TRANVIA DI FIRENZE

LINEA 4.2

LE PIAGGE - CAMPI BISENZIO

Relazione di riscontro ai pareri degli Enti

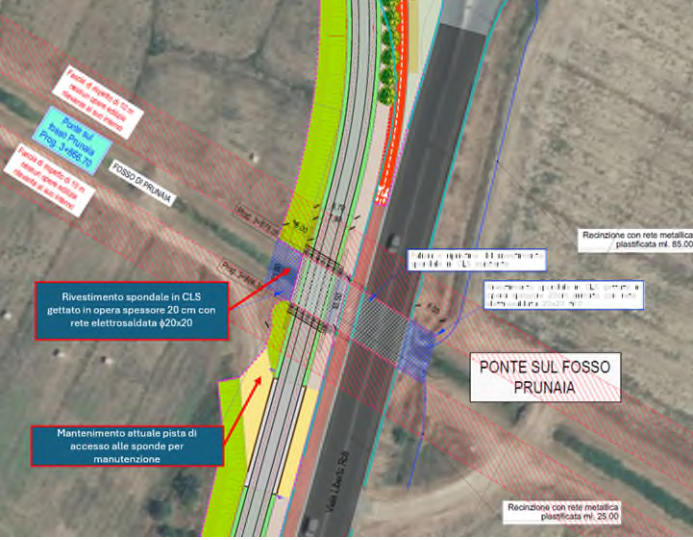
32-2	Collettore Acque Basse: considerata l'impossibilità di percorrere il tratto in questione la cementificazione deve essere estesa anche nella sezione d'alveo del canale.
	<p>Si recepisce l'indicazione come da figura seguente:</p> 
AII.	<p>Cap. 02-IN-Studi ed Indagini\10-II-Idrologia_Idraulica: Ponte Collettore Acque Basse - Protezioni spondali Cod. elab. FL42-D-T-II-II-01-EGG-PL-42-B Cap. 08-AC-Opere Finitura: Planimetria sistemazioni urbane Cod. Elab. FL42-D-Y-AC-UR-00-URB-PL-07-C</p>

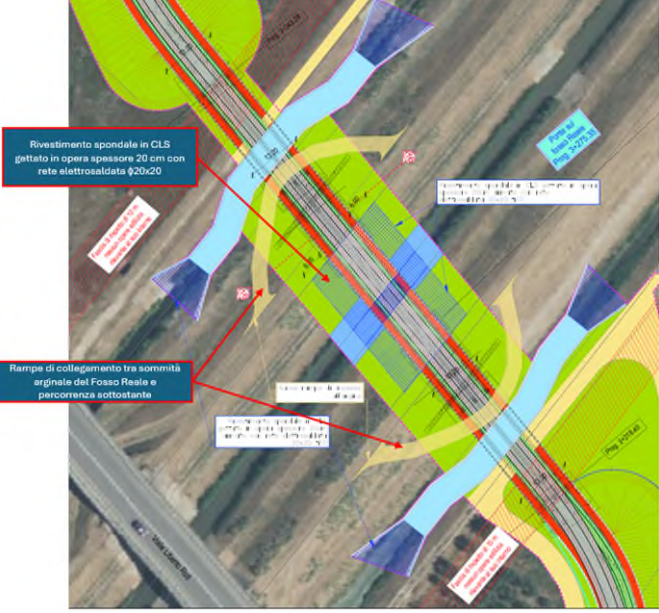
32-4	<p>Fosso Reale e Colatori – anche in questo caso il rivestimento in cemento dovrà comprendere anche il fondo alveo. Considerata l’interferenza con il Fosso Reale e i Colatori, si richiede che vengano realizzate delle rampe di collegamento, a monte e a valle del ponte tramviario, tra sommità arginale del Fosso Reale e percorrenza sottostante, analogamente a quanto realizzato per superare l’interferenza della vicina via Liberto Roti.</p>

**TRANVIA DI FIRENZE
LINEA 4.2 - LE PIAGGE - CAMPI BISENZIO
Allegati Conferenza dei Servizi
Allegato n. 1.1**

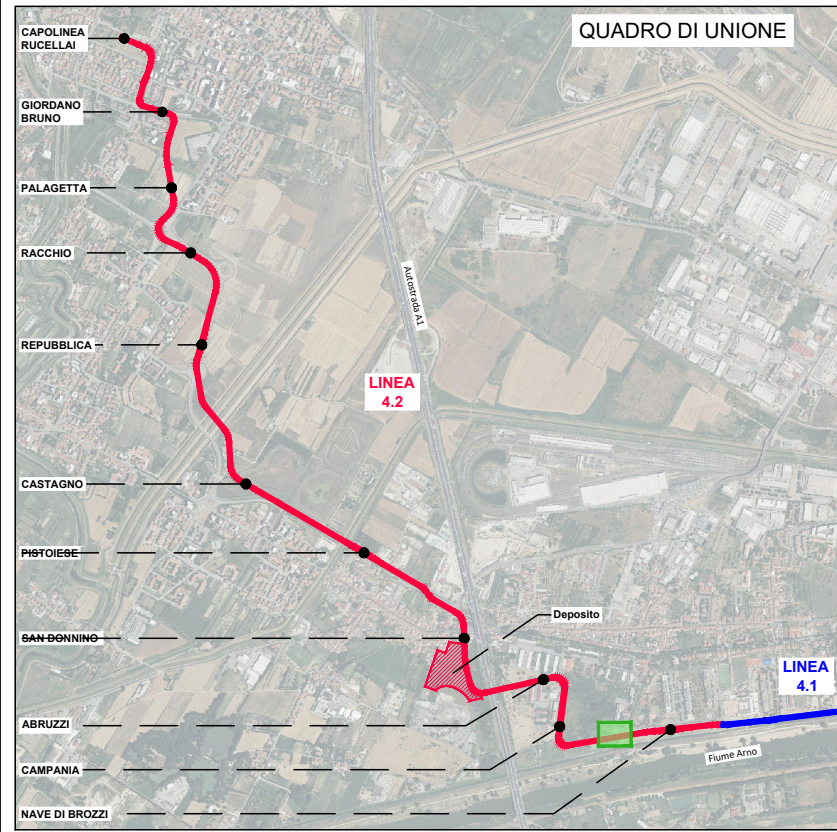
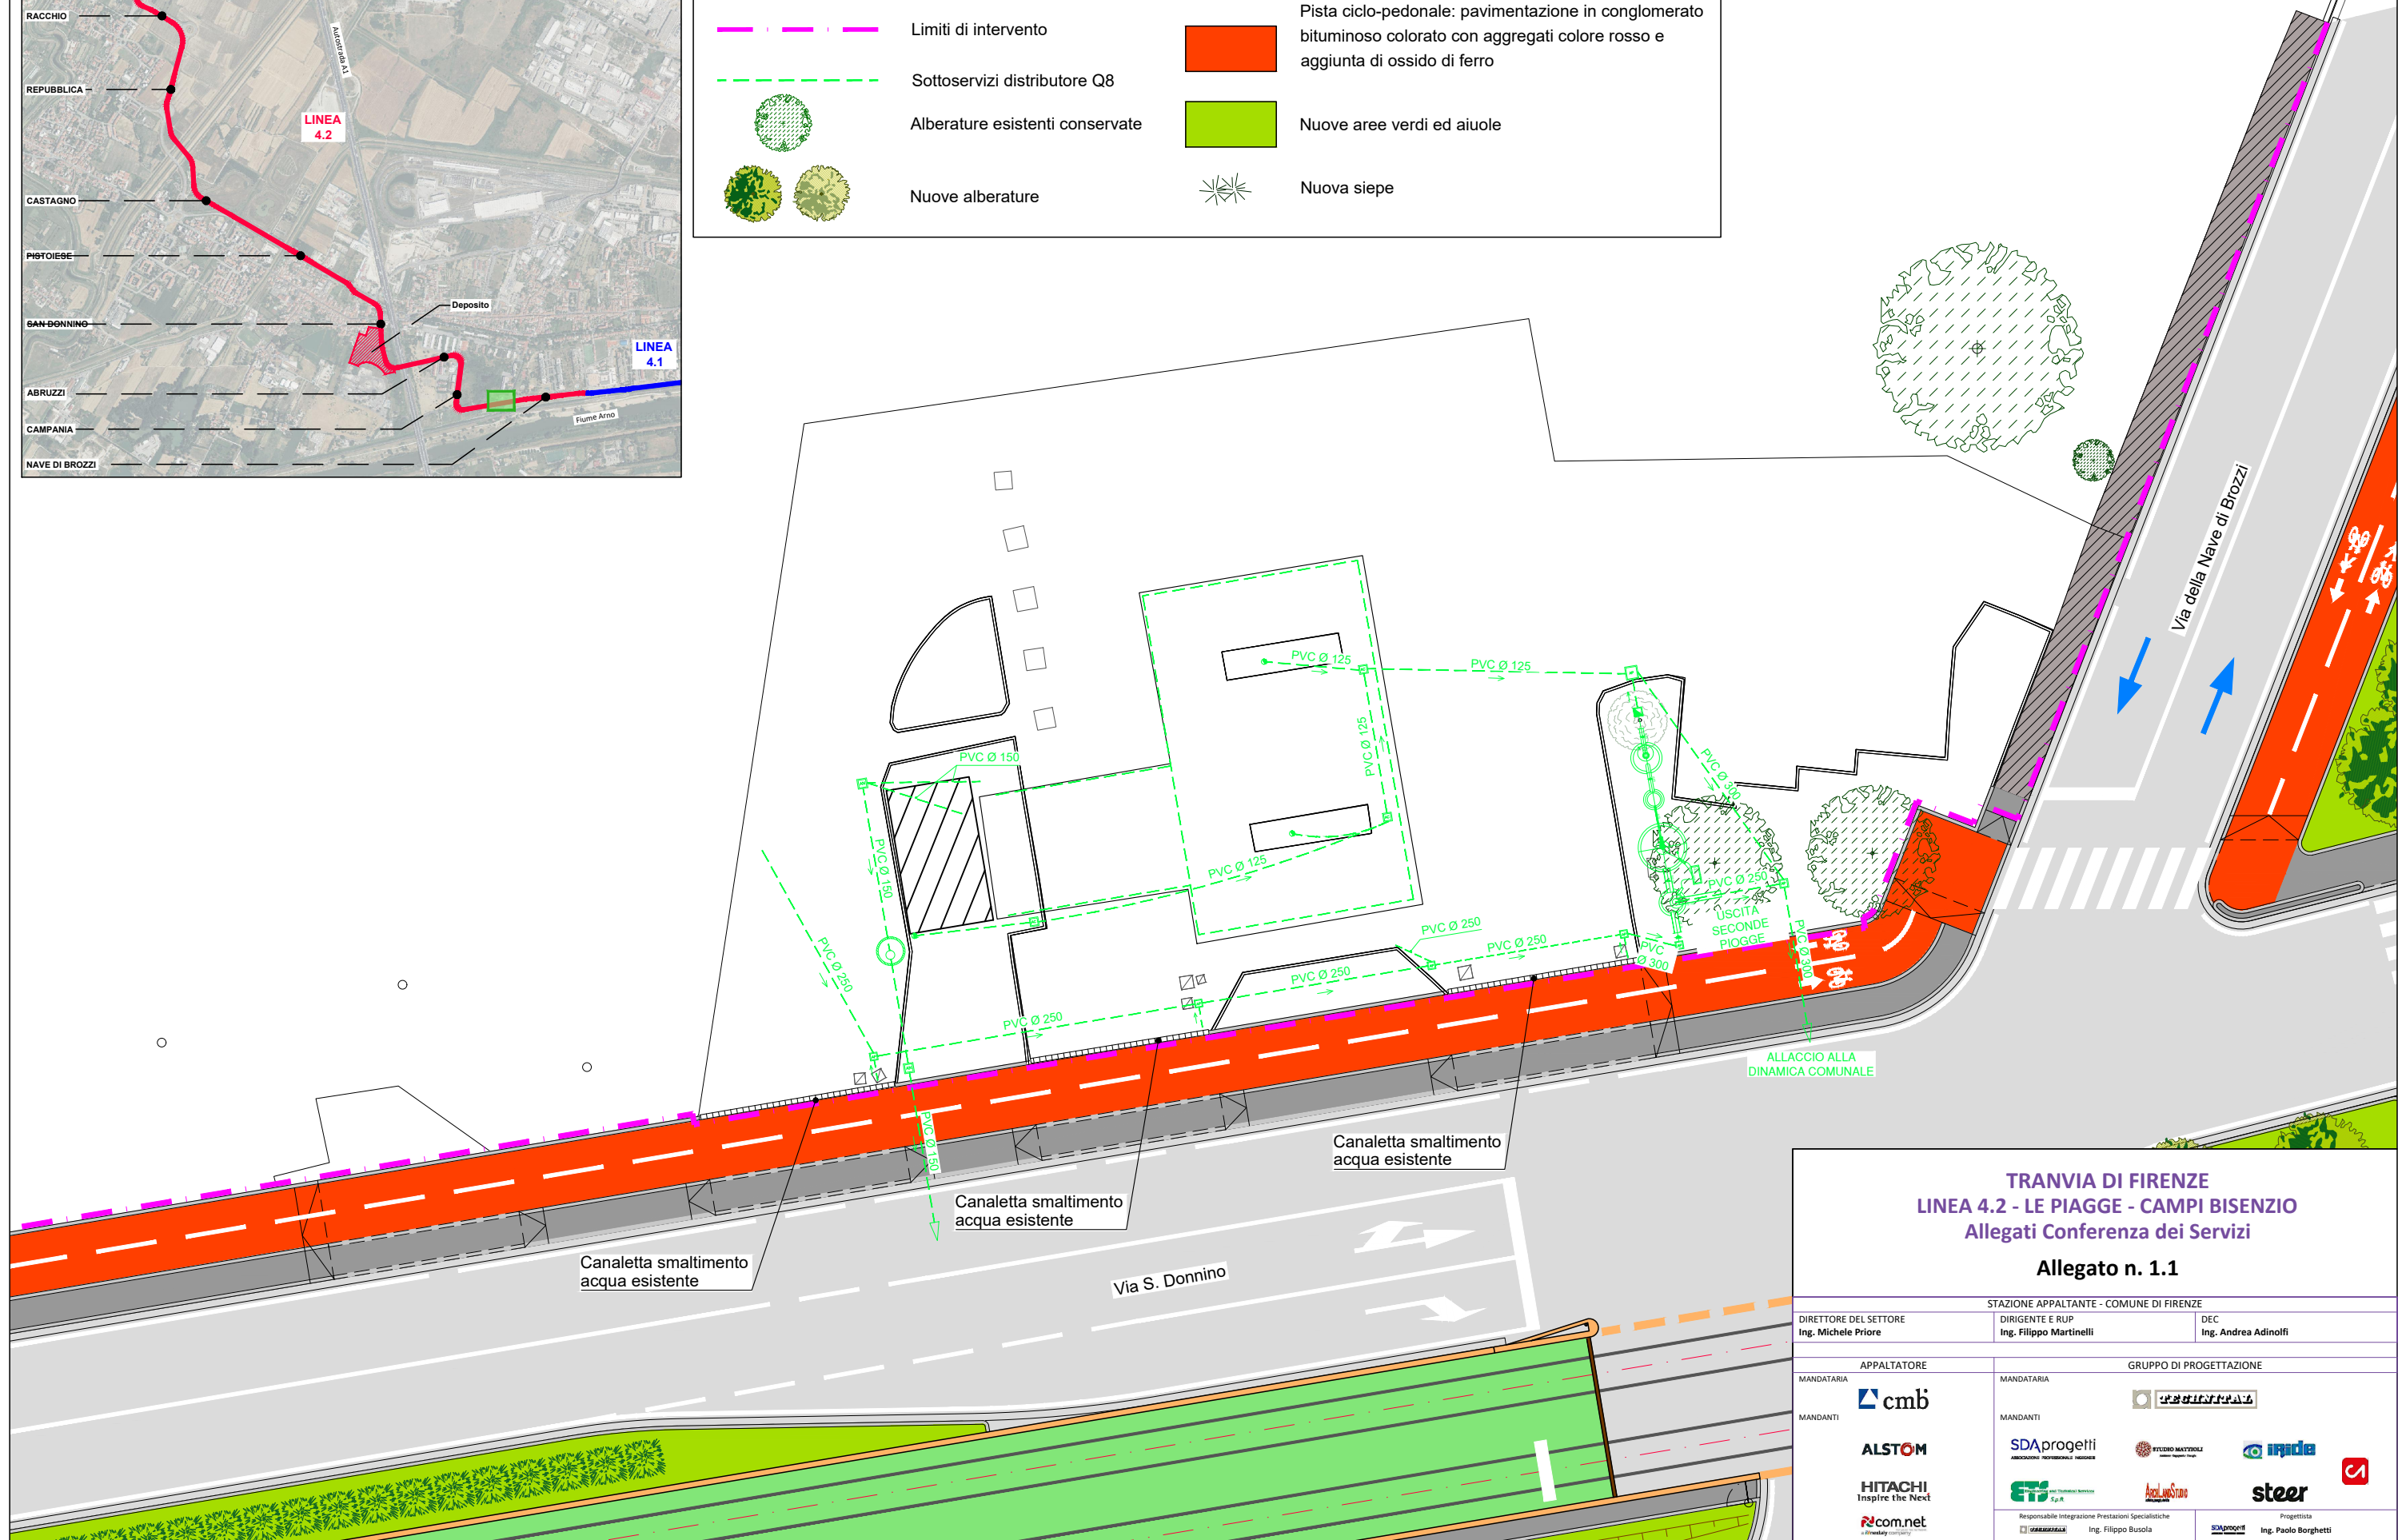
1.2	Accogliamo inoltre il Vostro invito ad effettuare un sopralluogo congiunto con la Stazione Appaltante al fine di rilevare congiuntamente potenziali interferenze non riscontrabili dalle planimetrie.
-	Si manifesta la disponibilità da parte di RTI/RTP a fornire chiarimenti, anche in un incontro congiunto sul luogo con la presenza della stazione appaltante. Si prenderanno accordi in tal senso.
All.	-
